**MODIFICATION
DU PLAN D'AMÉNAGEMENT PARTICULIER (PAP)**

« PAP I JONG MËTT »

Procédure allégée

Localité:	Junglinster
PAP à modifier:	PAP 1 Jong Mëtt
Approbation min.:	06.08.2014
N°Réf.:	17070/27c
Modification projetée:	Augmentation de la surface admissible pour la dernière étage (4ème niveau) de la construction 1.1e de 50 à 60%
Procédure projetée:	Procédure allégée selon Art. 30bis Loi ACDU

Abb. 4 – Ausschnitt partie écrite PAP I Jong Mëtt - Geschossigkeiten

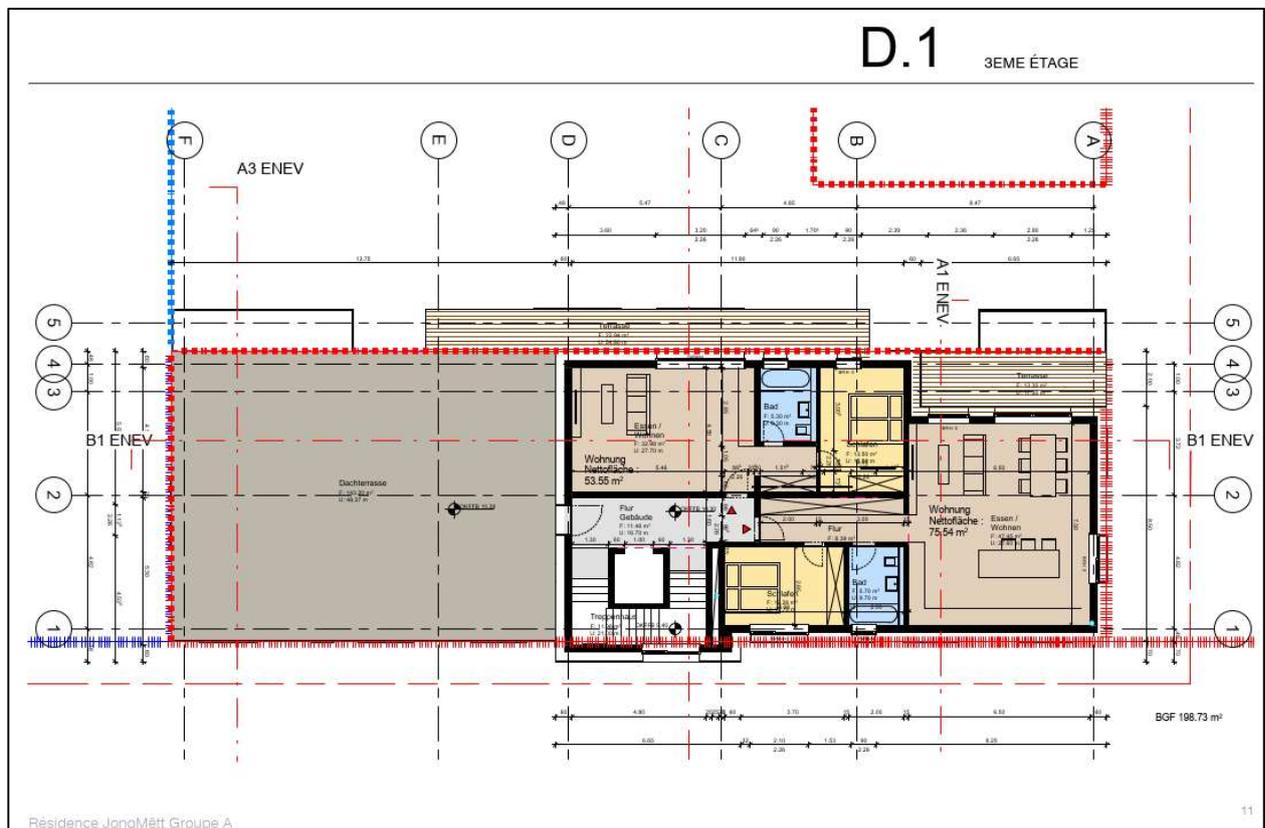
Dort ist in der Detailplanung der Gebäude ein Problem hinsichtlich der Festsetzungen zur Dachetage entstanden. In der partie écrite des „PAP I Jong Mëtt“ ist festgesetzt, dass bei Gebäude 1.1.e maximal 3 Vollgeschosse und bis max. 50 % der Gebäudefläche über 4 Vollgeschosse gehen dürfen. Möchte man jedoch im Sinne einer sozial orientierten Planung zwei kleinere Wohnungen anstelle einer sehr großen Penthousewohnung realisieren, so reichen die 50 % der Grundfläche kaum aus. Es ist daher eine Anpassung auf maximal 60 % anstelle 50 % vorgesehen.

Durch die vorgesehene Änderung kann die Bruttogeschossfläche der 3. Etage des Gebäudes 1.1e um maximal 36,26 m² erhöht werden.

Bezeichnung der Gebäude	Minimale Geschossigkeit	Maximale Geschossigkeit
1.1a, 1.2c	3 Vollgeschosse (EG + 2)	bis max. 4 Vollgeschosse (EG + 3)
1.1b	2 Vollgeschosse (EG + 1)	bis max. 3 Vollgeschosse (EG + 2)
1.1c, 1.1d, 1.2a, 1.2b, 1.2d, 1.2e	2 Vollgeschosse (EG + 1)	2 Vollgeschosse (EG + 1) + 1 zurückgesetztes Dachgeschoß bis hin zu max. 3 Vollgeschosse für einzelne Wohneinheiten (EG + 2); das 3. Geschoß dieser Gebäude darf max. bis zu 80% der Grundfläche eines Gebäudes ausmachen (vgl. Skizze in Abb. 5)
1.1e, 1.2f	3 Vollgeschosse (EG + 2)	bis max. 50% der Gebäudelfläche darf über 4 Vollgeschosse gehen (EG + 3 auf max. 50% der Gebäudegrundfläche)
1.3		bis max. 3 Vollgeschosse (EG + 2)
